Panamá, 3 de febrero de 2020.
VI-043-2020

Referencia: Consulta Pública No. 012-19-Elec

COMENTARIOS DE ENSA
PROPUESTA DEL PLAN DE EXPANSIÓN DEL SISTEMA INTERCONECTADO NACIONAL CORRESPONDIENTE AL AÑO 2019, PRESENTADA POR ETESA

Gráfico 6. 15: Curva Típica De Carga – Santa María.

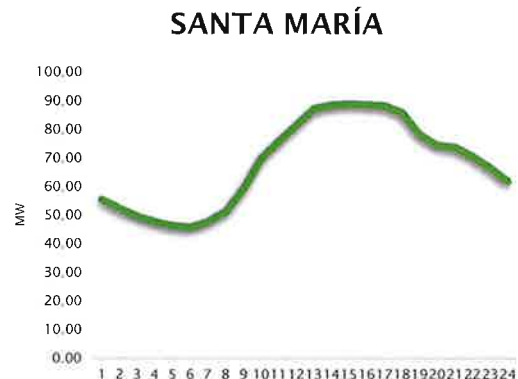
- i. Página 124, Gráfico 6.15. La curva típica de la S/E Santa María, presentada en el Tomo I, no está asociada con la curva típica generada por los datos que almacena ENSA, referentes a la carga del 2 de mayo de 2019. Se presentan ambas curvas debajo.
